**Forum mondial de l'harmonisation
des Règlements concernant les véhicules****187^e session**

Accord de 1958 :**Propositions, en suspens, d'amendements aux Règlements ONU existants,
soumises par le GRE et le GRSG****Proposition de complément 1 à la série 08 d'amendements
au Règlement ONU n° 48 (Installation des dispositifs
d'éclairage et de signalisation lumineuse)****Communication du Groupe de travail de l'éclairage
et de la signalisation lumineuse***

Le texte ci-après a été adopté par le Groupe de travail de l'éclairage et de la signalisation lumineuse (GRE) à sa quatre-vingt-cinquième session (ECE/TRANS/WP.29/GRE/85, par. 17, 31 et 33). Il est fondé sur le document ECE/TRANS/WP.29/GRE/2021/16 tel que modifié par le document informel GRE-85-23, le document ECE/TRANS/WP.29/GRE/2021/18 tel que modifié par le document informel GRE-85-33, et le document ECE/TRANS/WP.29/GRE/2020/5/Rev.2 tel que modifié par le document informel GRE-85-26. Il est soumis au Forum mondial de l'harmonisation des Règlements concernant les véhicules (WP.29) et au Comité d'administration de l'Accord de 1958 (AC.1) pour examen à leurs sessions de juin 2022.

Annexe 1, point 9.22, lire :

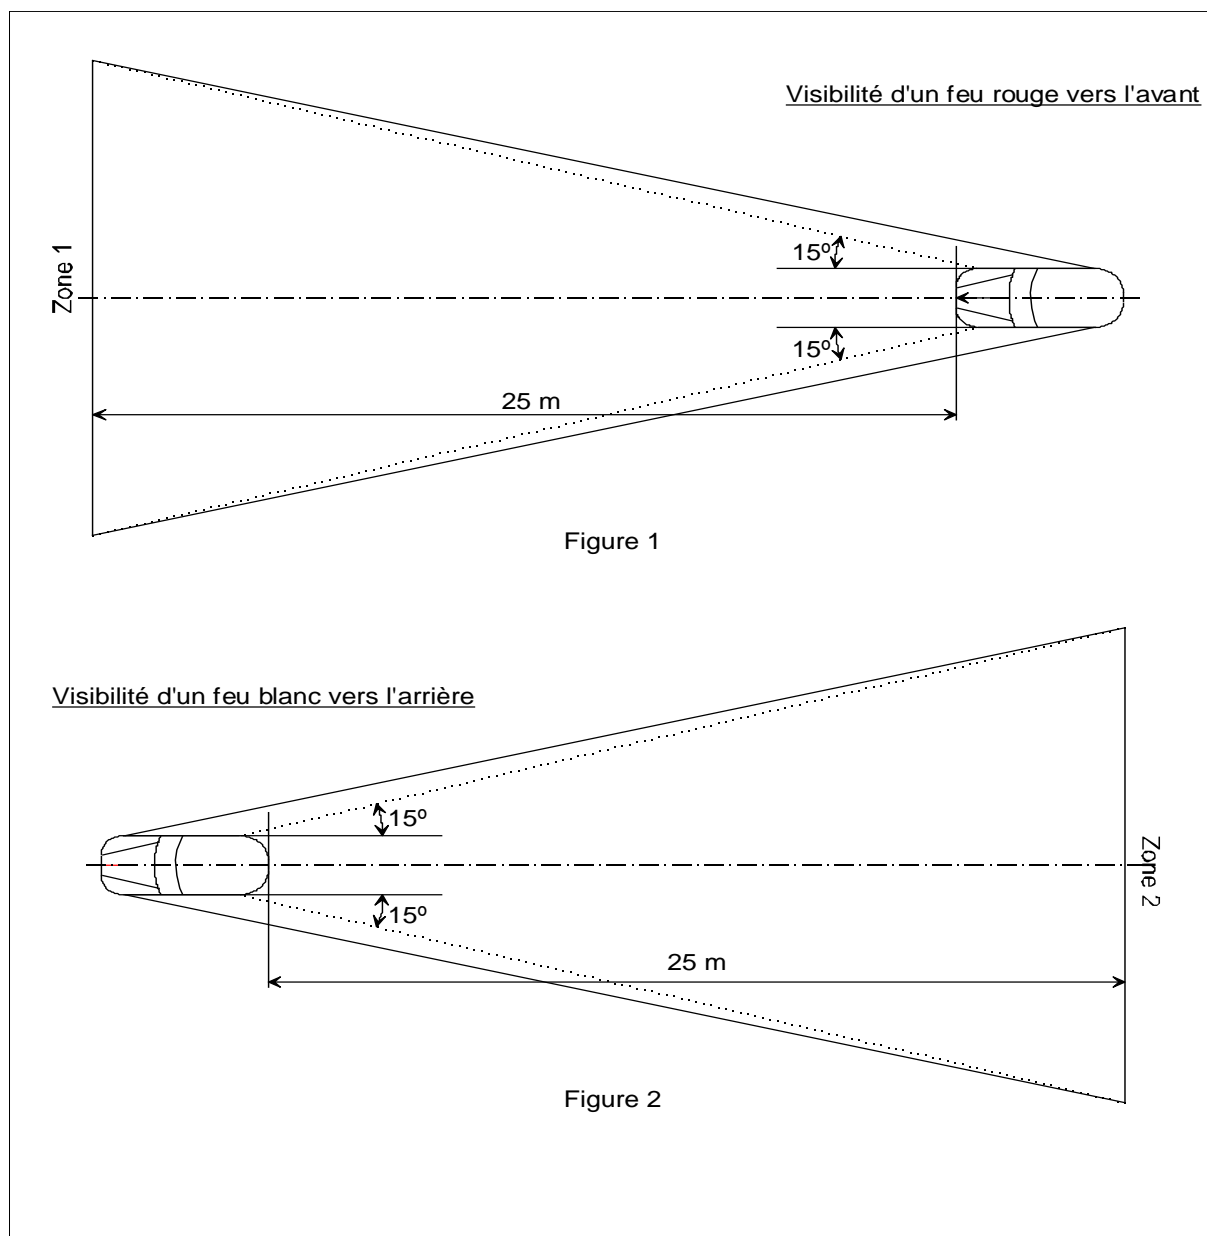
« 9.22	Système d'éclairage avant adaptatif (AFS) :	oui/non ²
9.22.1	Faisceau de route adaptatif (ADB)	oui/non ²
9.22.1.1	ADB + Fonction de projection du système d'aide à la conduite	oui/non ² ».

« Annexe 4

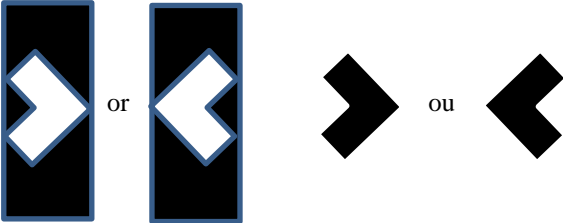
Visibilité d'un feu rouge vers l'avant et visibilité d'un feu blanc vers l'arrière

Dans leurs plans respectifs, les zones 1 et 2 explorées par l'œil de l'observateur sont limitées :

- En hauteur, par deux plans horizontaux respectivement à 1 et à 2,20 m au-dessus du sol ;
- En largeur, par deux plans verticaux formant respectivement vers l'avant et vers l'arrière un angle de 15° vers l'extérieur par rapport au plan médian du véhicule et passant par le ou les points de contact de plans verticaux parallèles au plan longitudinal médian du véhicule et délimitant la largeur hors tout du véhicule. S'il y a plusieurs points de contact, le plus en avant correspond au plan avant, le plus en arrière correspond au plan arrière. ».
